**PROGRAMMA COLLEGNO RIGENERA  
AMBITO UNITARIO DI VARIANTE URBANISTICA “A”**

*Area ex Acciaierie Mandelli e aree connesse  
Area ex Sottostazione elettrica FF.SS. di via Torino*

**Prima seduta della Conferenza di Servizi finalizzata all’approvazione di Variante semplificata al P.R.G.C. ai sensi dell’art.17bis, c. 5, L.r. 56/1977 e s.m.i.**

**Martedì 16 luglio 2019, ore 10:00, Sala consiliare della Città di Collegno**

**SCHEDA MODIFICATA A SEGUITO DI QUANTO INDICATO NEL PROGRAMMA DI RIGENERAZIONE E NELLA CONFERENZA DI SERVIZI DEL 16 LUGLIO 2019**

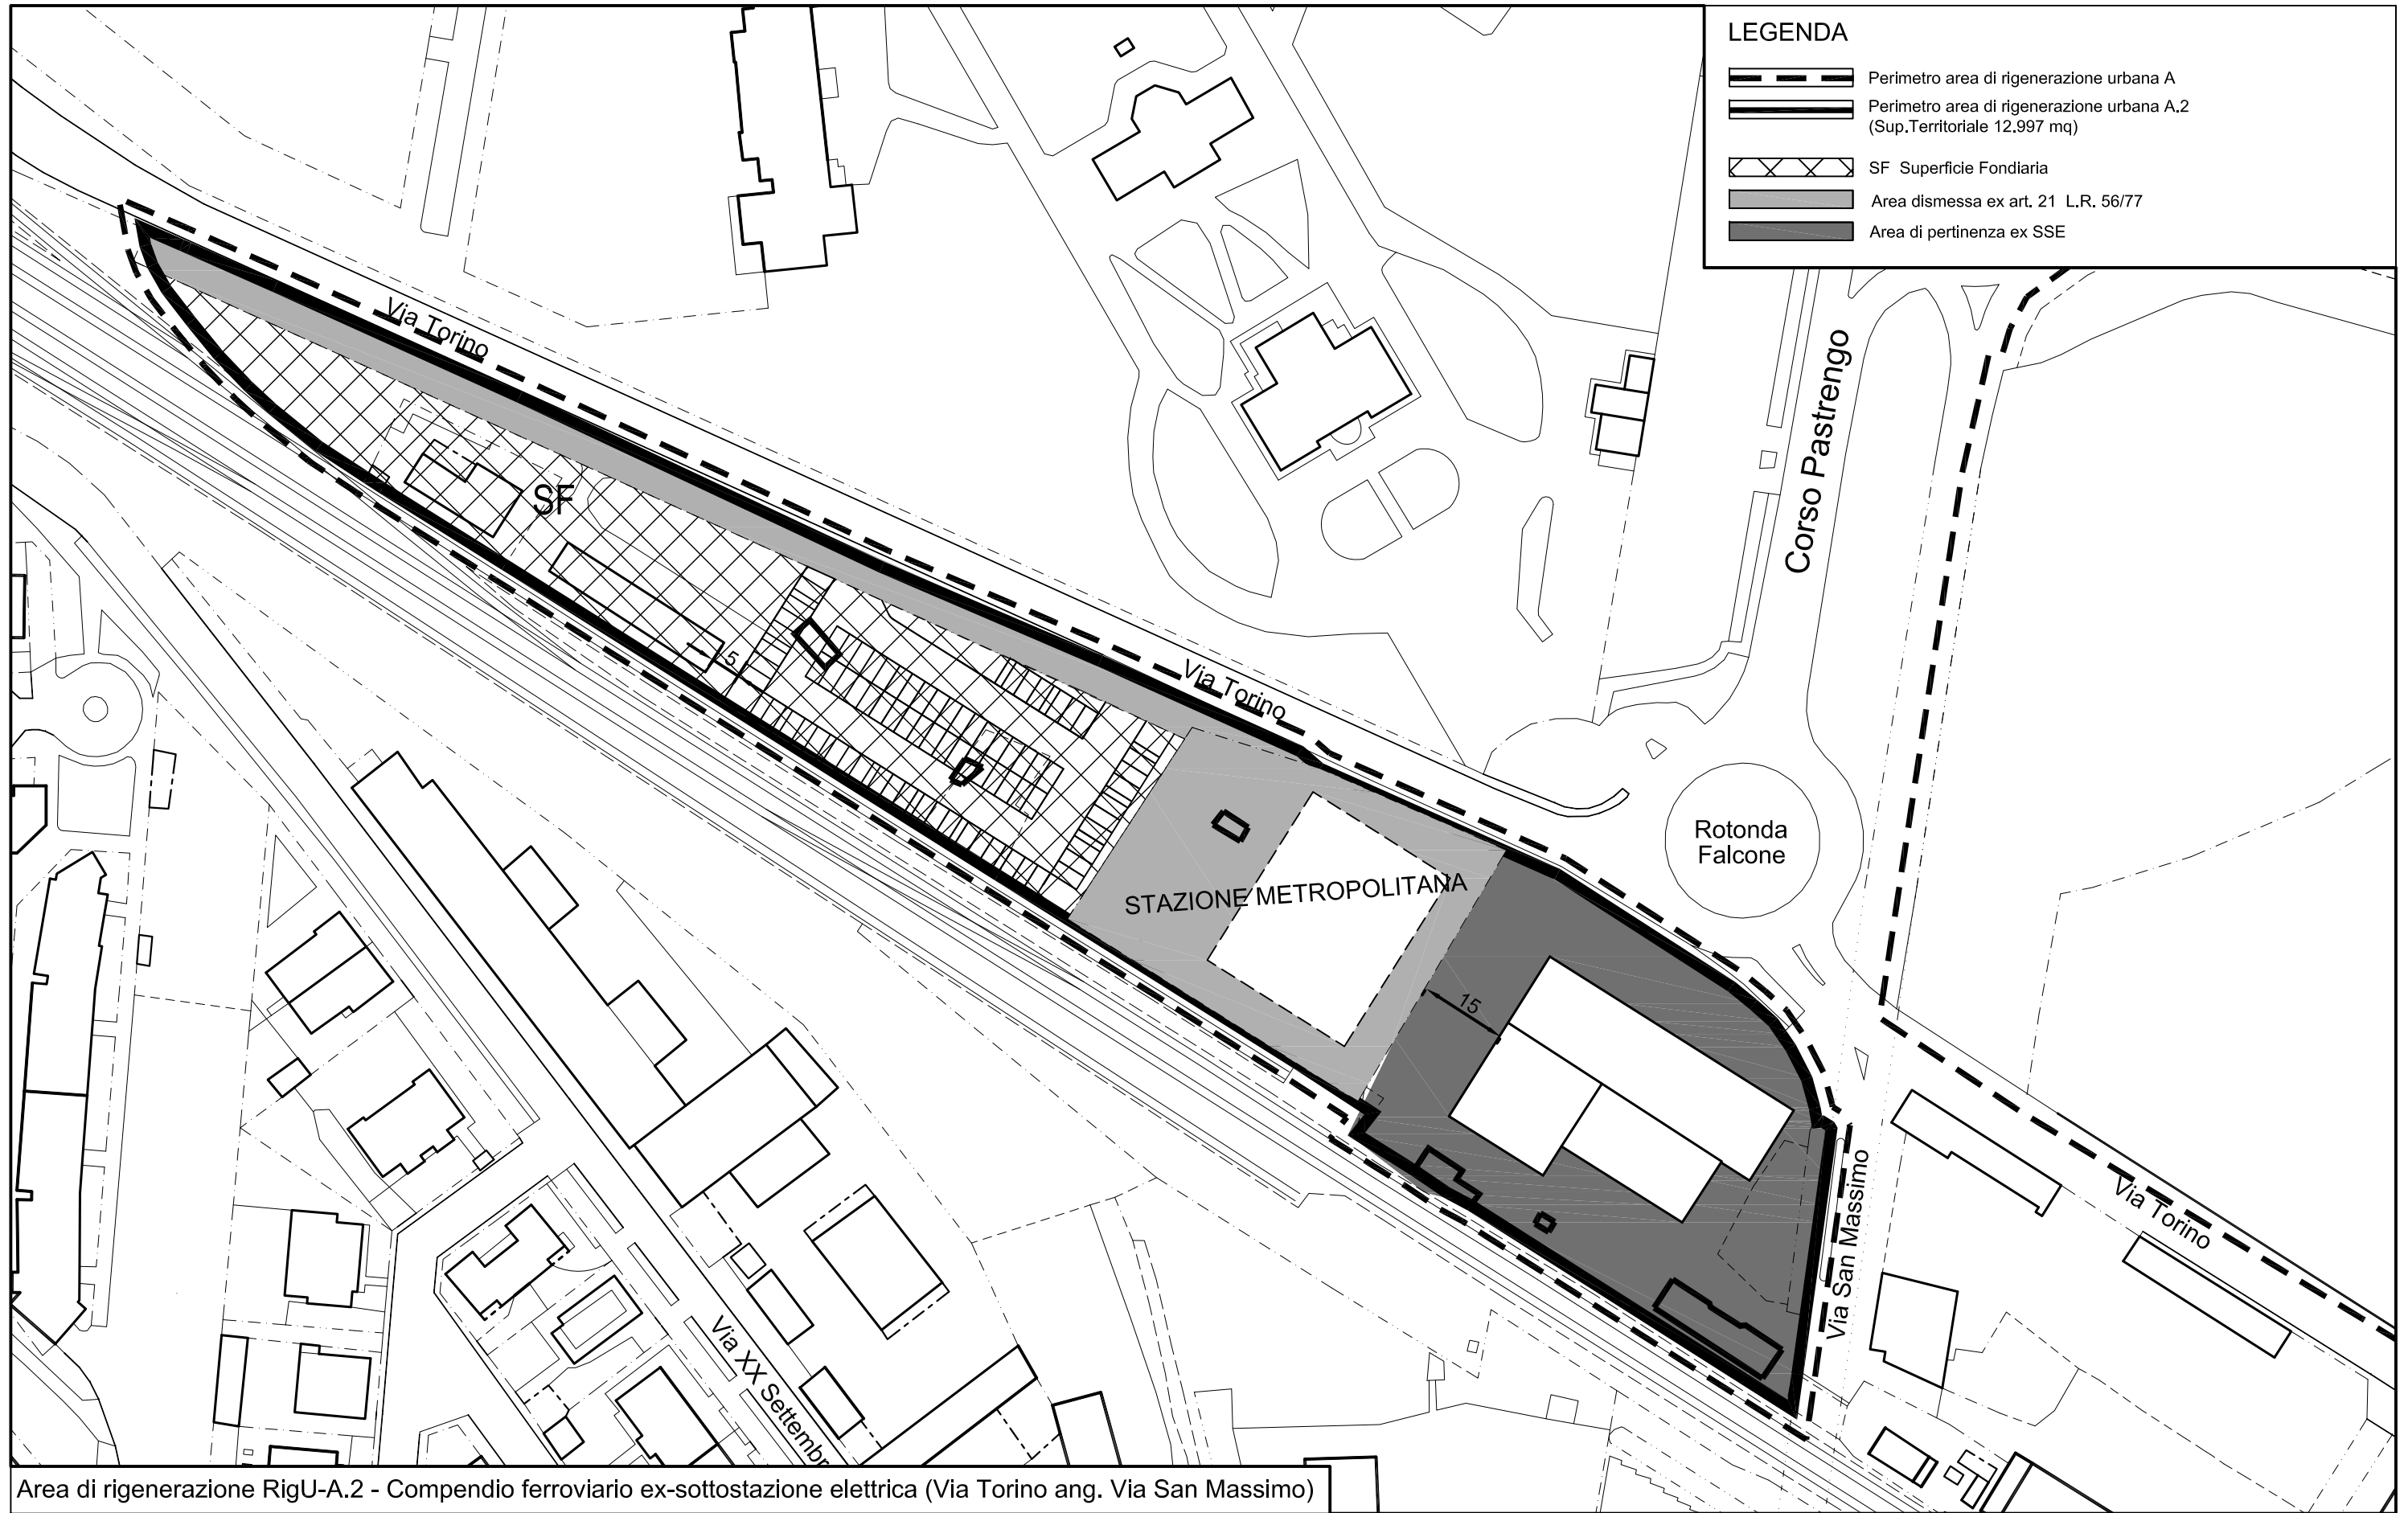
Modifico la scheda progettuale normativa dell'area A.2 "Compendio immobiliare ex Sottostazione elettrica" delle Ferrovie secondo queste note [seguenti].

Relativamente all'area indicata "AA", area assoggettata a uso pubblico, tale area deve essere comprensiva anche del limite dei 15 mt dal fronte sud della Sottostazione elettrica, in modo che tutta l'area di sedime del fabbricato inglobi questi 15 mt a est e tutta l'area oggi denominata "AA", area assoggettata a uso pubblico, che invece deve essere [qualificata come] area fondiaria della Sottostazione. Per quanto riguarda la cessione di aree qui indicate come aree "AD", aree dismesse, nelle quali è previsto anche un parcheggio, tale parcheggio potrà accogliere, fino a un massimo di 2000 mq, anche i parcheggi per servizi privati relativi alla Sottostazione elettrica. Per quanto riguarda la scheda progettuale normativa dove si fa riferimento a un'ipotesi di attraversamento ciclopedonale dell'area a servizi, dove c'è il parcheggio e la fermata della metropolitana Certosa, di collegamento sopra al fascio binari, [si indica] di prevedere questo intervento a carico e proporzionalmente in quota parte dei proponenti la Variante, quindi Ferrovie ed ex area Mandelli. Relativamente alle indicazioni fornite di correzione della scheda progettuale normativa [relativa all'] area di rigenerazione A.2, Compendio immobiliare ex Sottostazione elettrica, FS Sistemi Urbani invierà una Tavola grafica e la relativa scheda progettuale normativa a supporto e chiarimento di quanto enunciato.

Preso atto delle modifiche che FS Sistemi Urbani ritiene di apportare alla scheda presentata [in corpo alla Proposta di variante], nel verbale che trasmetteremo agli Enti [...] verrà anche allegato questo elaborato esplicativo. Concorderei con la Conferenza la data del 24/09/2019 [come termine] per l'espressione dei pareri e per la contestuale convocazione della Conferenza dei Servizi. Il 24/09/2019 è un martedì, se per voi va bene sempre alle ore 10:00 in Sala del Consiglio Comunale. Grazie e buon pomeriggio.
